**RESPUESTAS A LA NOTA  
DEIA-DEEIA-AC-0048-0303-2020**

**ESTUDIO DE IMPACTO AMBIENTAL  
CATEGORÍA II**

**PROYECTO “LOMBARDÍA”**

Panamá, 03 de marzo de 2020  
**DEIA-DEEIA-AC-0048-0303-2020**

**Gráfico 1**

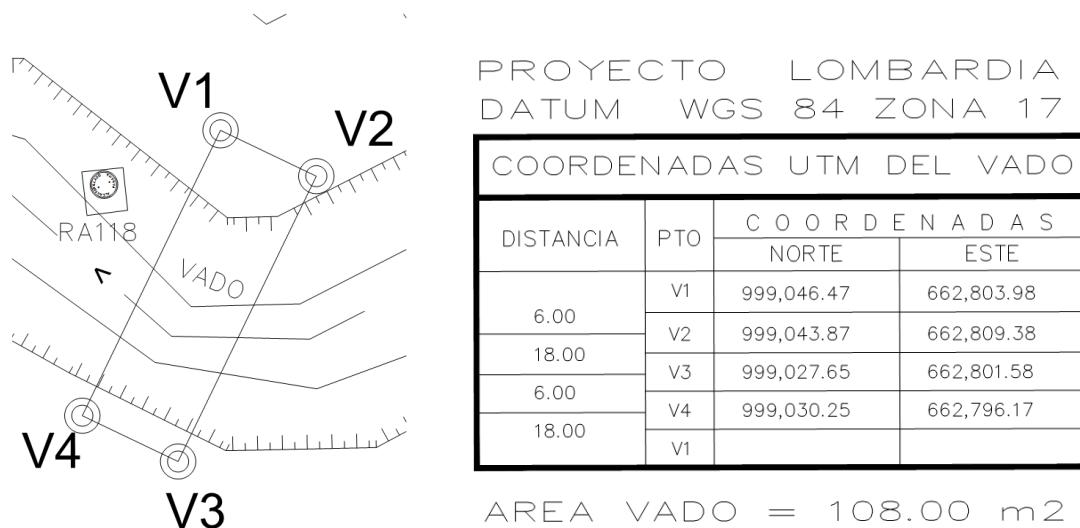
a) Superficie utilizada para la construcción del Vado temporal (coordenadas y Datum de referencia), y descripción de la infraestructura a desarrollar (dimensiones).

- a) La Superficie para la construcción del vado es de 108 m<sup>2</sup> (6.00m de ancho por 18.00 de largo)

Coordenadas y Datum de referencia se muestran a continuación en el Gráfico 1:

El diseño contempla cuatro (4) tuberías corrugadas de 0.81 ml o 32 pulgadas, a 0.60 ml separadas una de otra. La altura o cresta del VADO dependerá estrictamente de las condiciones del proyecto, y las tuberías corrugadas tendrán, como parte del diseño, un 10% de obstrucción ya sea por sedimentación o sólidos suspendidos.

**Gráfico 3**  
**Sección transversal del Puente aprobado por el MOP**

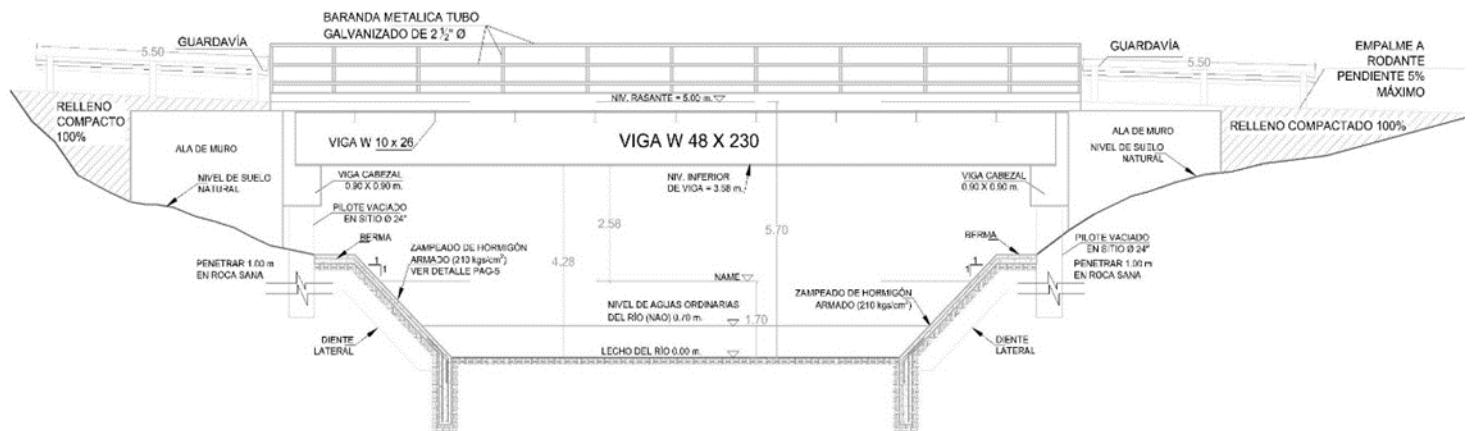
- Dimensión de la sección transversal del cuerpo hídrico que atraviesa el polígono, considerando la misma desde el borde del talud (en la zona ubicada en el área de influencia del proyecto).

- a) La sección transversal del cuerpo hídrico que atraviesa el polígono se definió en base al citado Estudio Hidrológico presentado ante el MOP como sustento para la aprobación ya obtenida del diseño del puente vehicular. En este estudio se determinó el nivel máximo de crecida a 100 años (NAME), y en base a éste se elaboraron el diseño y los cálculos estructurales del

puente que fué presentado al MOP para su evaluación y posterior aprobación; estableciéndose consecuentemente en el diseño aprobado el ancho del cauce que se requiere para el cuerpo hídrico durante su trayecto en el área de influencia del proyecto que nos ocupa.

**Gráfico 6**

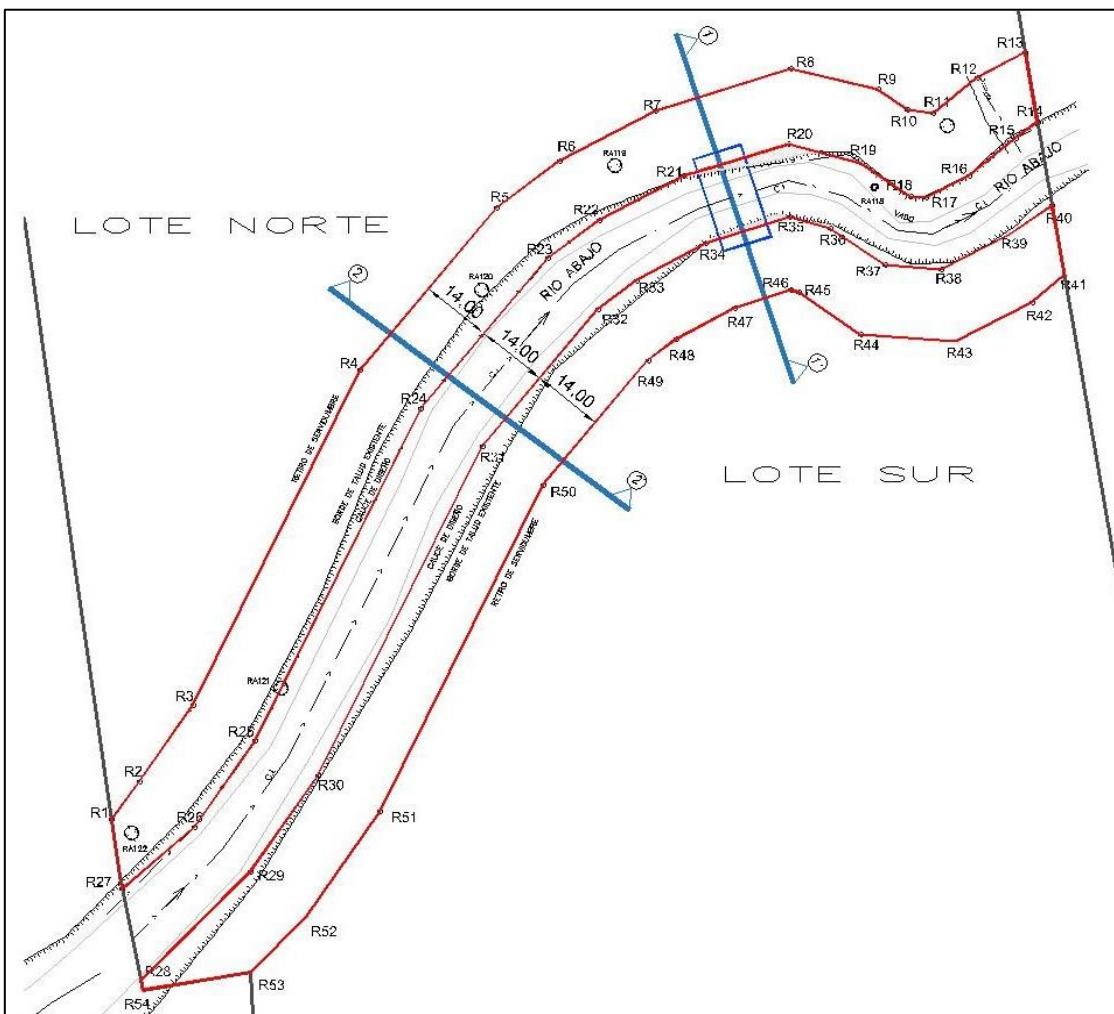
- Presentar planos que ilustren las secciones de protección del bosque de galería en fusión a lo establecido en la Ley Forestal (Ley 1 de 1994).
  - Presentar coordenadas y datum de referencia de la superficie del bosque de galería (a proteger), en seguimiento a lo establecido en la Ley Forestal (Ley 1 de 1994).

En el gráfico 6 se adjunta el detalle de la superficie de protección del río dentro del área de influencia del proyecto.

Como se observa en el grafico 6 se determina un cauce de 14.00 ml de ancho, a lo largo del área de afectacion del proyecto, no afectándose en modo alguno el

cauce actual, que como puede observarse está dentro de lo que llamamos borde de talud existente, y se toma un retiro de 14.00 ml en ambos lados del río, lo cual ciertamente permitirá que se mantenga y protega el bosque existente en esta áreas pues en modo o momento alguno dichas áreas seran intervenidas o afectadas por el proyecto. Cabe acotar que en ningun momento el retiro será inferior a 10.00 ml si se tomare desde la linea del borde de talud existente.

La única area de afectación por el proyecto será el área donde se construirá el puente, y una pequeña área (resaltada en tramo ) en la que se deberá adaptar la geometria del cauce para mantener la continuidad del mismo e impedir que sea interrumpido o afectada la velocidad del agua por algún obstáculo.

**Gráfico 10. Esquema de Funcionamiento.**

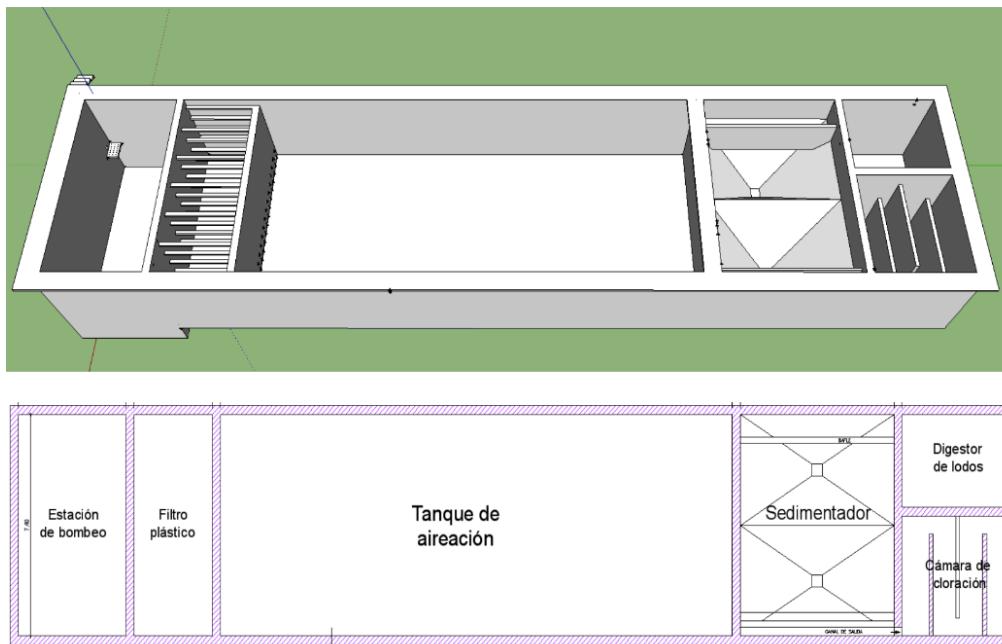
- Mecanismo por el cual se dará gestión de las aguas residuales producidas por el proyecto.
  - De utilizarse PTAR, describir el sistema a utilizar, indicar la ubicación de esta (coordenadas y Datum de referencia), y su punto de descarga.

Si la conexión a Red Principal de Saneamiento de la Bahía de Panamá no fuere posible, se utilizaría un sistema de tratamiento de aguas residuales tipo lodos activados, mediante el cual se oxigena el agua para desarrollar una comunidad de microorganismos que degradan la materia orgánica contaminante. El aspecto de estos microorganismos, que no generan mal olor al descomponer la materia orgánica, es similar al lodo. De ahí el nombre de “Lodos Activados”.

Este tipo de sistema de tratamiento constaría de las siguientes etapas:
